建物・構築物の免震構造に関する検討チーム

第2回会合

免震構造の設計・維持管理に対する意見

北海道大学

参図 4-3 積層ゴムの軸方向荷重組合せにおける引張領域の特殊性

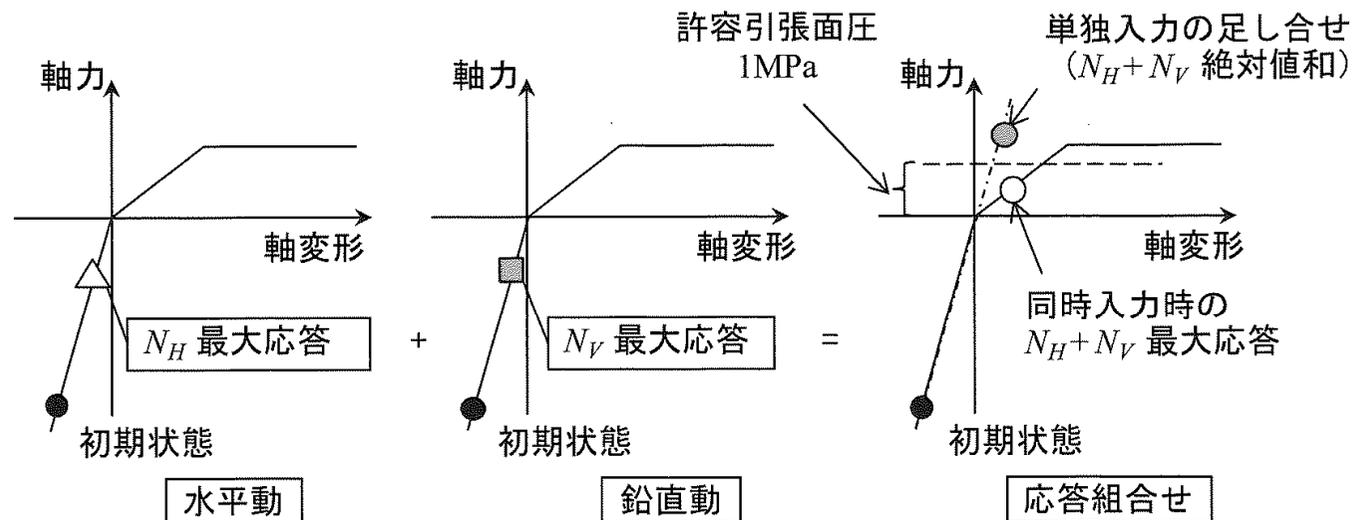
引張領域： 絶対値和は**過大に安全側**なので、
同時入力、**SRSS**、組み合わせ係数法の**包絡**

図2 せん断ひずみ-軸応力平面における破断曲面

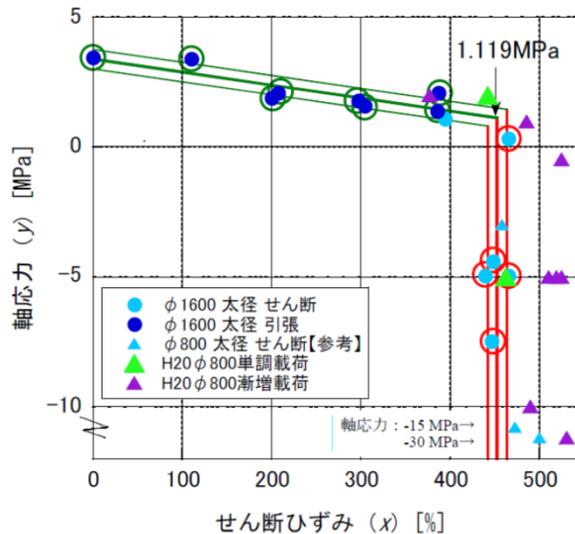
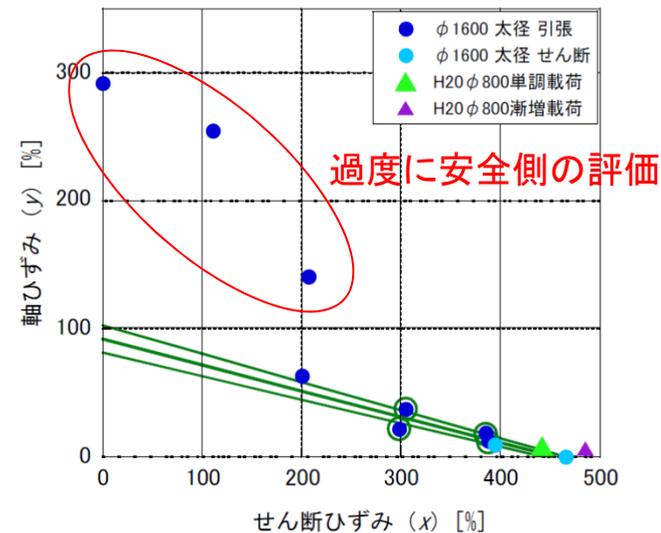
構造物の応答は力のつり合いと変位の適合条件を満たすように解いている。一般的に前者の方が精度は良い。積層ゴム単体では引張ひずみを許容限界とすることは良いかもしれないが、構造物全体としては引張面圧で評価すべきと考える。

図-11 引張力を受ける積層ゴムの連結鋼板
およびフランジプレートの変形状態

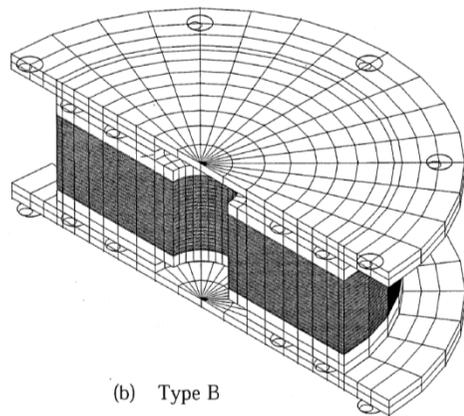
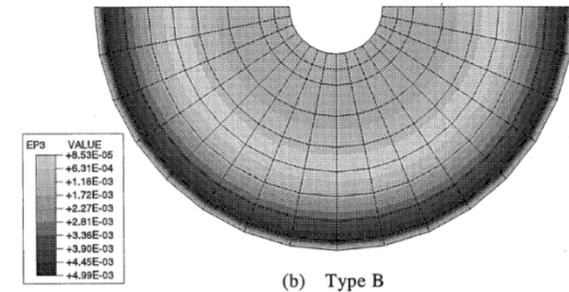
- 引張载荷時に、面圧＝軸力／断面とすることの意味・解釈を明確にすべき、あくまでも平均値である
- 断面内で面圧は一様分布しているのか？
- フランジプレートの面外変形の影響はないのか、おそらくフランジ外周部で局部的に大きな引張面圧になっているはず

図1.11 てこ反力の考え方

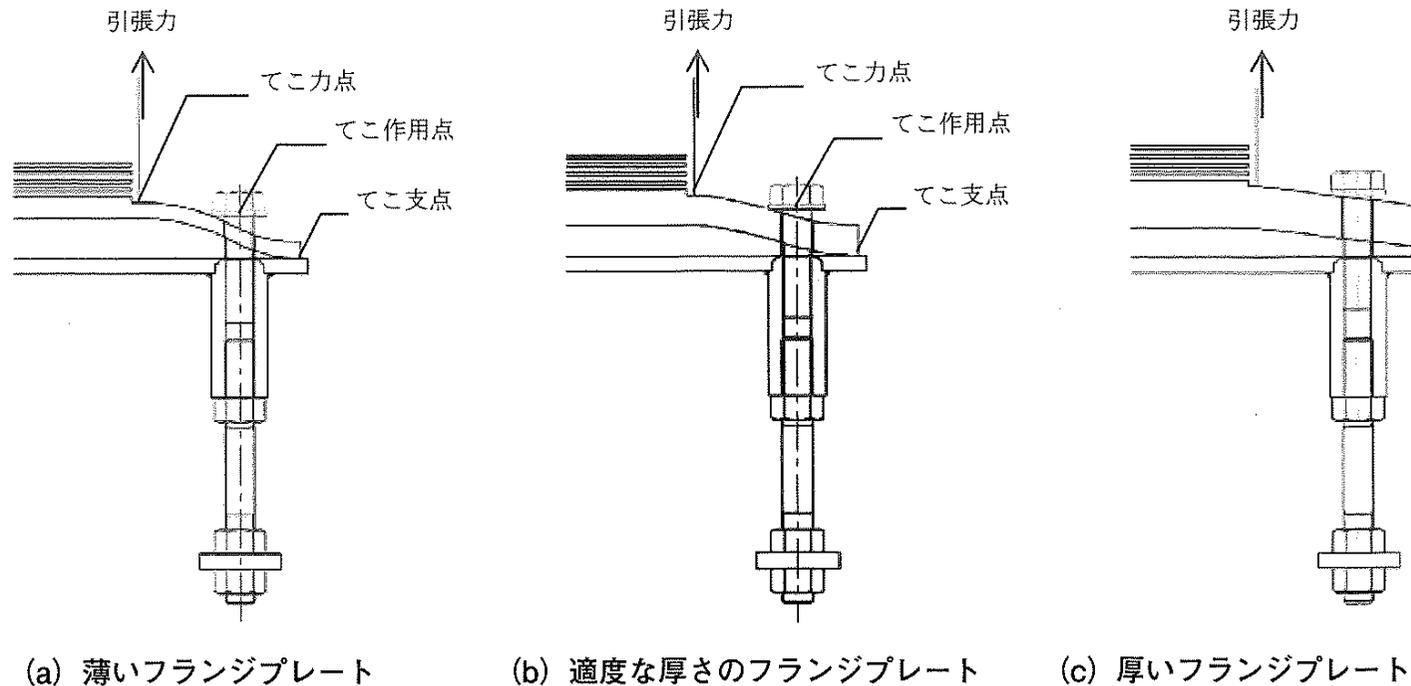
フランジプレートの剛性によっては(プレート厚が薄い場合)、ボルトに作用する引張力が割り増されることがある。
